## 入札説明書等に対する質問及び回答書

事業名： 白萩川復旧治山工事

発注機関： 富山森林管理署

### 大転石空積仮締切工 構造図

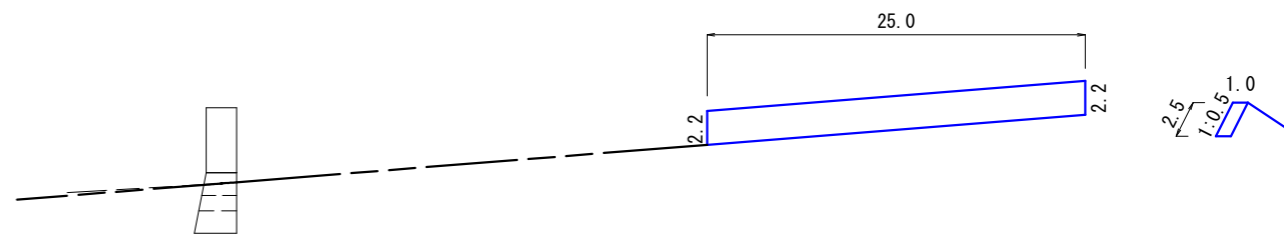
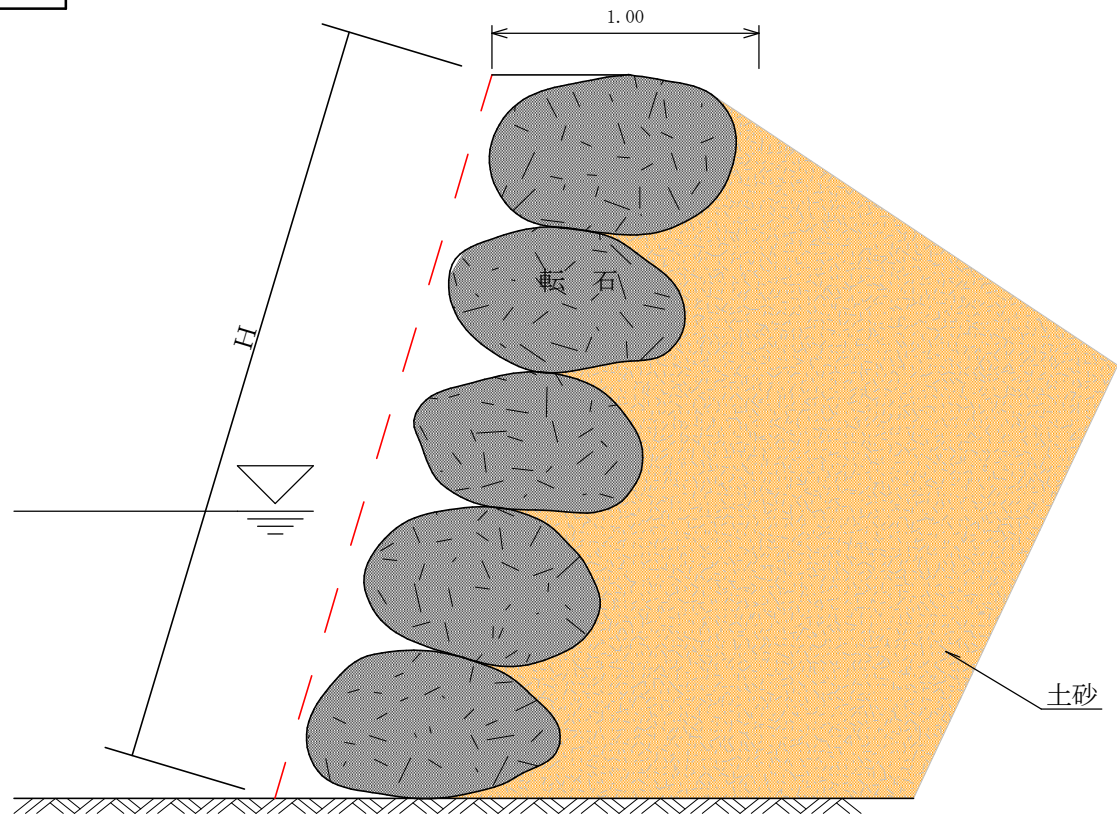
番号	質問	回答
1	<p>経費条件表【通勤補正】 「補正内容」として、「補正無し」と記載されています。「森林整備保全事業設計積算要領等の細部取扱い」では、最寄りの市町村役場から現場事務所までの通勤に往復90分以上を要する箇所の工事は補正の対象となるとありますが、当該工事は対象とならないのでしょうか、ご教授願います。</p>	<p>本工事の設計積算公表資料にある経費条件表に記載のとおり、補正の対象外となります。</p>
2	<p>本工事費内訳書 仮設工(指定仮設) 仮設工(指定仮設)で計上されている「大転石空積 SL=2.5m」の構造図や数量計算書が「図面・数量計算書」に記載がありません。提示をお願いいたします。また、撤去に要する費用は、どの様に考えれば良いのか、ご教授願います。</p>	<p>「大転石空積」について、数量計算書はお示しできるものではありませんが、構造図については別添の仮設工計画図をご参照ください。 なお、本工事の設計積算公表資料にある「13号明細書(18頁)」以下、該当の代価表、単価表及び「治山工種標準施工図(令和8年4月1日以降)」の番号:締2、工種:仮締切工、種別:大転石空積(別添)を参照いただき算出をお願いします。 また、対象の仮設構造物は存置を想定しているため撤去に要する費用は見込んでいません。</p>
3	<p>本工事費内訳書 仮設工(任意仮設) 仮設工(任意仮設)で計上されている「工事用道路工」及び「仮締切工」の構造図や数量計算書が「図面・数量計算書」に記載がありません。参考図面や参考数量計算書として提示をお願いいたします。また、撤去に要する費用は、どの様に考えれば良いのか、ご教授願います。</p>	<p>「工事用道路工」については、本工事の設計積算公表資料にある「14号明細書(19頁)」以下、該当の単価表を、「仮締切工」については、本工事の設計積算公表資料にある「15号明細書(20頁)」以下、該当の代価表、単価表をそれぞれ参照いただき算出願います。 また、本工事では谷止工本体の一部しか完了とならないため、管理用に存置を想定しています。そのため撤去に要する費用は見込んでいません。</p>
